NOTA URGENTE DE SEGURIDAD Actualización de diseño del catéter intratecal Ascenda™ Modelos 8780, 8781 y 8784 Notificación

Referencia de Medtronic: FA1321

Figura 1: Imagen de la conexión del catéter Ascenda con la bomba

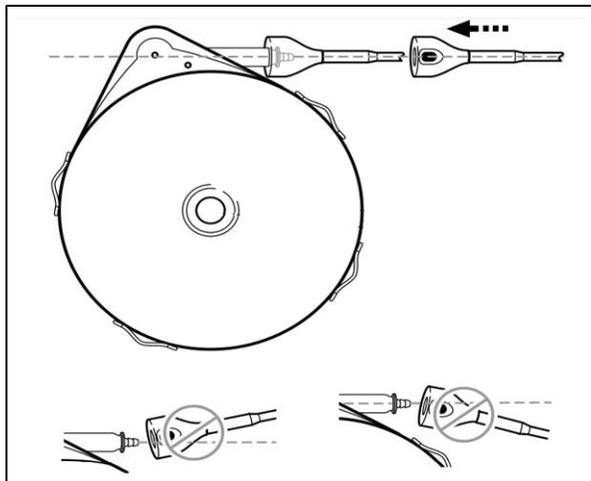
Tal como se indica en la documentación técnica de Ascenda, antes del implante es fundamental la alineación correcta y la unión completa del conector del catéter Ascenda con el puerto del catéter de la bomba para garantizar que el catéter esté correcta y completamente conectado con la bomba (consulte la figura 1). Al ajustar el conector del catéter Ascenda con la bomba, mantenga el conector en línea con el puerto del catéter y no lo incline. Si se conecta en ángulo, el conector del catéter Ascenda podría desprenderse después de la intervención quirúrgica o podría producirse una oclusión en el punto de conexión. Asegure con firmeza todas las conexiones.
